Laudo Técnico nº 75410198-2023

Interessado: CODHAB

Assunto: Resposta a solicitação de existência de interferência

Assunto: Viabilidade de atendimento – localidade Sobradinho-DF.

CEB-DISTRIBUIÇÃO S.A. PLANTA

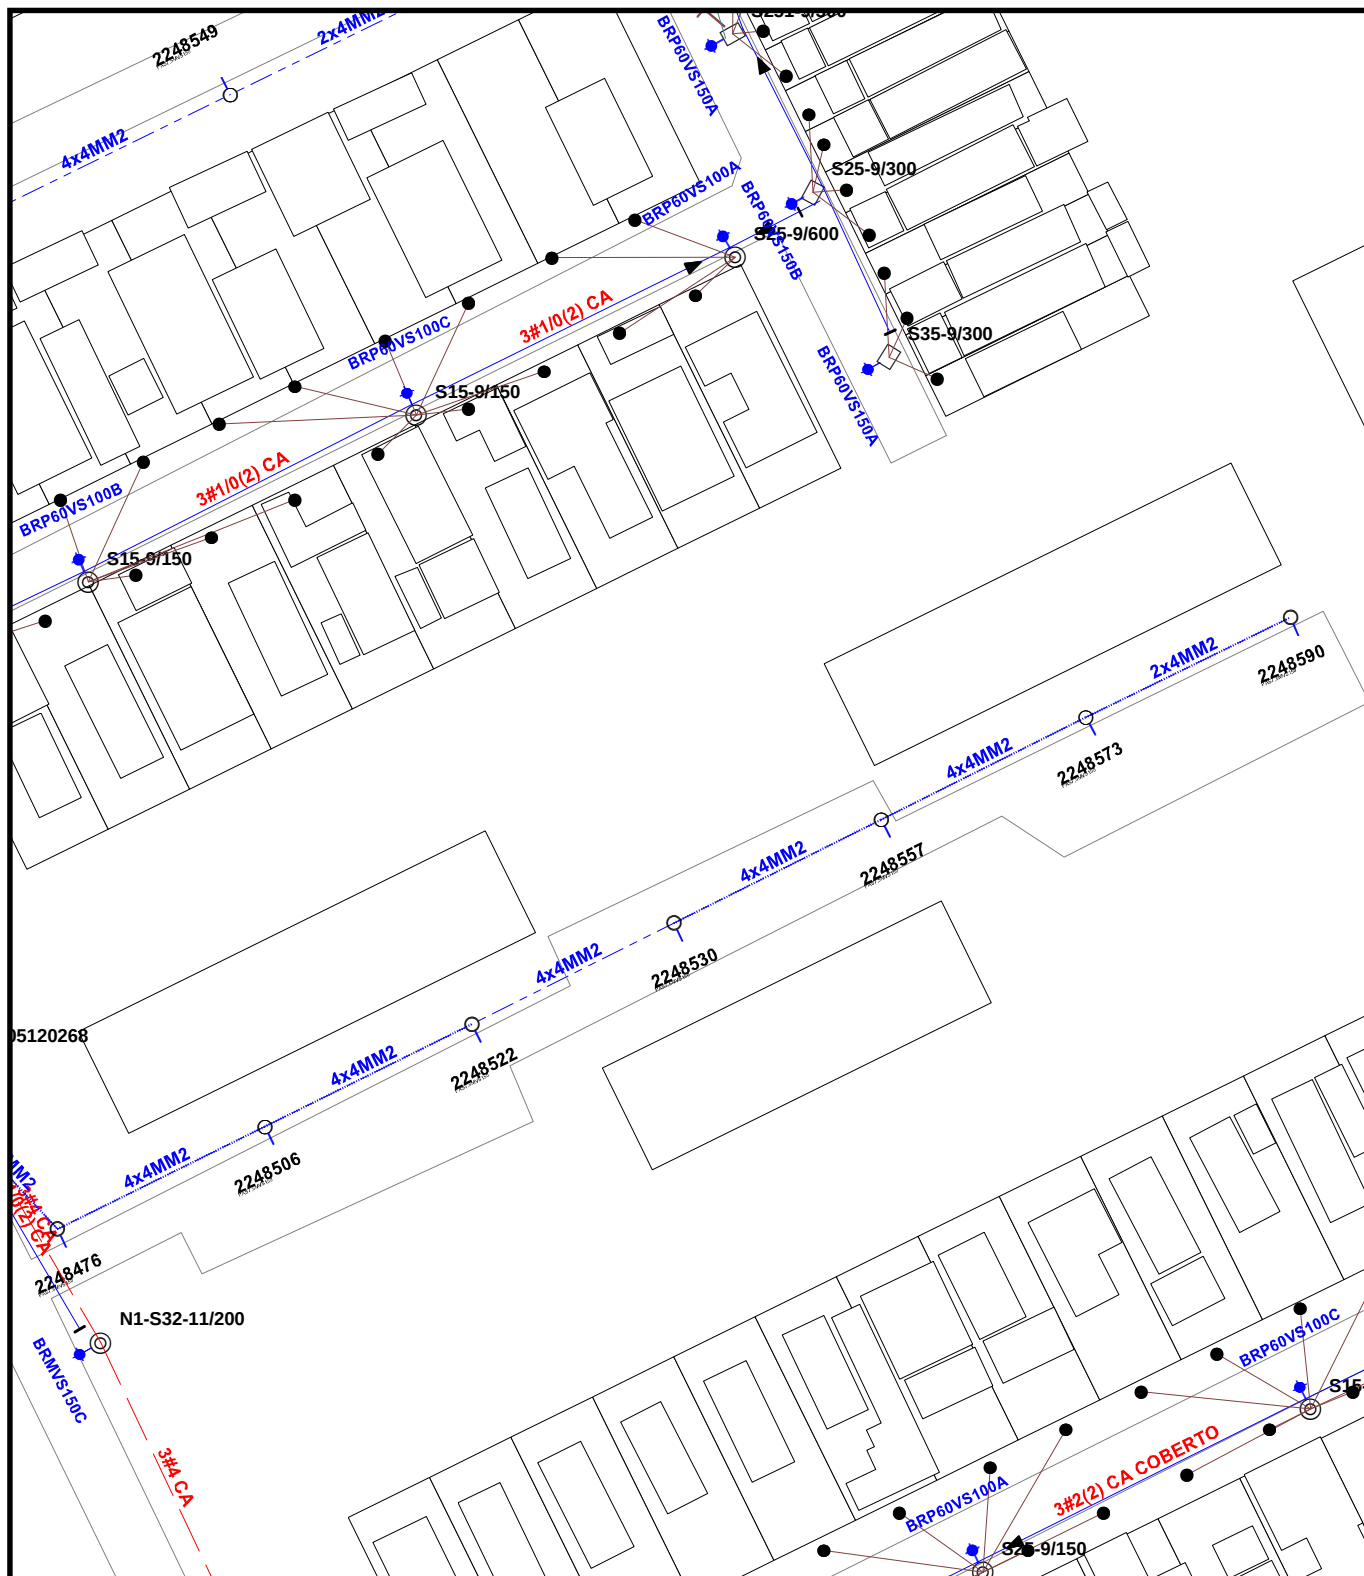
Existe Interferência: NÃO

- QUADRA 02 CJ B1 Proj B, QUADRA 02 CJ B7 Proj A, QUADRA 02 CJ B7 Proj C, QUADRA 02 CJ C2 Proj A, QUADRA 02 CJ C2 Proj C, QUADRA 02 CJ C6 Proj C, QUADRA 02 CJ C6 Proj A, QUADRA 02 CJ C1 Proj A, QUADRA 02 CJ D1 Proj A, QUADRA 02 CJ D1 Proj C, QUADRA 02 CJ E20 Proj A QUADRA 02 CJ C1 PROJ B QUADRA 02 CJ B4 PROJ B.
- Não consta interferência com Rede Elétrica existente;

Não existem trechos de rede elétrica dentro do polígono que envolve a área. Entretanto, elencam-se nos parágrafos seguintes as condicionantes para a caracterização de interferência.
